*Oggetto: BRINDISI (BR): Parco eolico denominato "Brindisi – Santa Teresa" sito nel territorio
comunale di Brindisi della potenza complessiva di 34,5 MWe.
Procedura riferita al Decreto legislativo n. 152/2006 – VIA.
Proponente: Società Tozzi Green S.p.A.
Comunicazione emissione parere tecnico istruttorio negativo della DG ABAP – art. 10-bis
della legge n. 241/90. Comunicazione alla Società Tozzi Green S.p.A.*

Oggetto: **BRINDISI: Parco eolico denominato "Eolico Brindisi Santa Teresa" sito nel territorio comunale di Brindisi (BR) della potenza complessiva pari a 34,5 MWe.**
Procedura riferita al Decreto legislativo n. 152/2006 – VIA.
Proponente: Società Tozzi Green S.p.A.
Parere tecnico istruttorio della Direzione generale Archeologia, belle arti e paesaggio (ABAP).

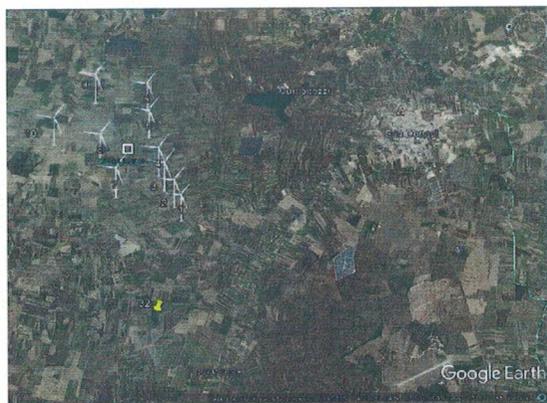
Punto di Osservazione - Fiume Grande (distanza 1300 m) **Impatto Visivo=18** (Visibilità impianto Bassa).

Punto di Osservazione - Bosco - Mesagne (distanza 2.200 m) **Impatto Visivo=16** (Visibilità impianto Molto Bassa).
